**VERSLAG VAN EEN GELIJKVORMIGHEIDSONDERZOEK EN/OF CONTROLEBEZOEK VAN EEN  
HUISHOUDELIJKE ELEKTRISCHE INSTALLATIE****Algemene gegevens**

Plaats van het onderzoek:	Moeskroenstraat 178 , 8930 MENEN		
Eigendom van:	[REDACTED]		
Oprachtgever:	[REDACTED]		
Type lokalen:	Handelszaak + woning	Distributienetbeheerder: /	
EAN-code installatie:	541 44		
Installateur:	/		
BTWnr:	/	of ID-kaartnr: /	Uitgereikt te: / op /
Agent-bezoeker:	Lenny Vandemoortele		Datum onderzoek: 31/03/2016

Overeenkomstig de voorschriften van het Algemeen Reglement op de Elektrische Installaties (A.R.E.I.)	
Type keuring:	Art 276bis Verkoop van een wooneenheid
Bijkomende info:	Installatie deels vernieuwd na 01/10/1981
Herkeuring op:	/

**Vereenvoudigd situatieschema (< 01/10/1981) of foto van de elektrische installatie (> of < 01/10/1981)**

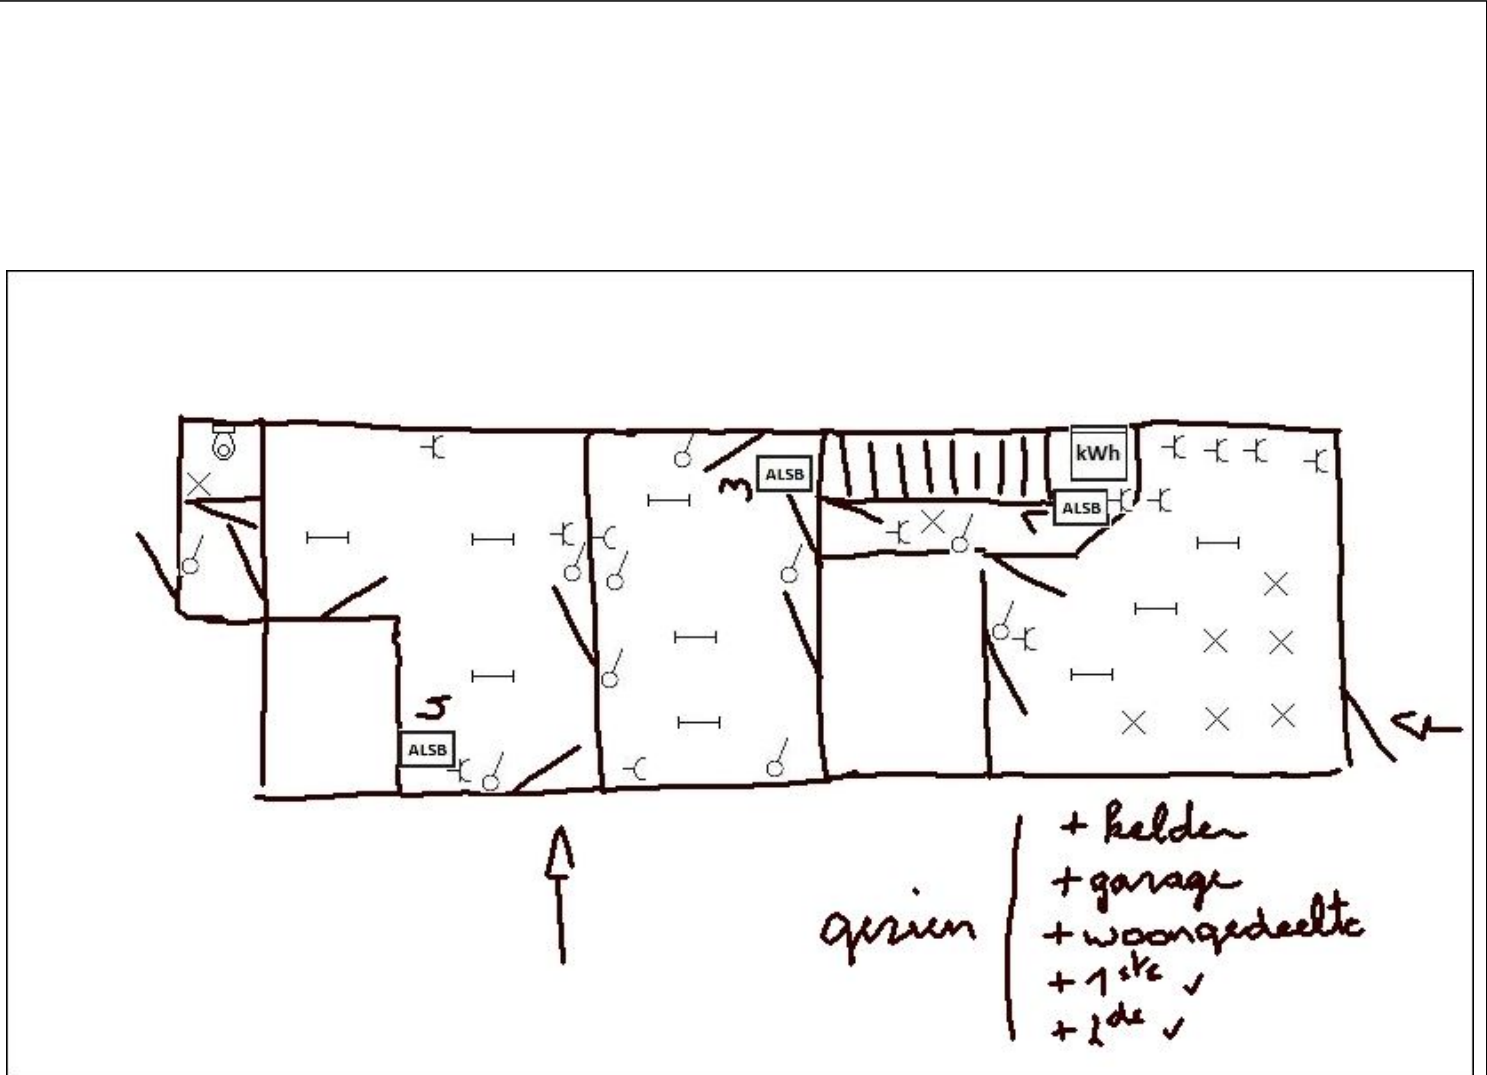
- 4.02. : Verdeelbord is niet voorzien van achterwand en/of deur. (art 248.01)
- 4.07. : De genaakbare, naakte delen onder spanning zijn onvoldoende afgeschermd. (art 19)
- 4.08. : Niet gebruikte invoeropeningen van het bord dienen afgedicht te worden. (art 19, 49.01, 248)
- 4.10. : De aanduiding van de stroomkringen en/of apparatuur, aansluitklemmen, enz. dient aangebracht of vervolledigd te worden (met voldoende leesbaarheid & bestendigheid). (art 16, 248)
- 4.12. : De doorsnede van de verdeelrails en verbindingen in het bord zijn onvoldoende. (art 116, 117)
- 4.13. : Invoer geleiders in bord niet conform de regels van goed vakmanschap. (art 5, 205)

- 7.02. : Regels goed vakmanschap zijn niet gerespecteerd (zie eventuele normen, of richtlijnen van de fabrikant). (art 5, 9)
- 7.04. : Schakelaar, contactdoos of aftakdoos herschikken en/of opnieuw bevestigen (regels goed vakmanschap). (art 9.03)
- 7.05. : De verbindingen verwezenlijken in borden, bindings- of aftakdozen, aan de klemmen van schakelaars, contactdozen of in plafonddozen van verlichtingstoestellen. (art 207.07)
- 7.15. : Gebruik materiaal in gewone ruimten, waarvan de omhulsels een beschermingsgraad hebben die minstens IP2X (IPXX-B) is. In ruimten toegankelijk voor publiek dient de beschermingsgraad minstens IP4X (IPXX-D) te zijn. (art 19, 49.01)
- 7.20. : Toestellen zonder bodem moeten bevestigd worden op aangepaste montageplaten (brandveiligheid t.a.v. opbouw schakelmateriaal). (art 104)
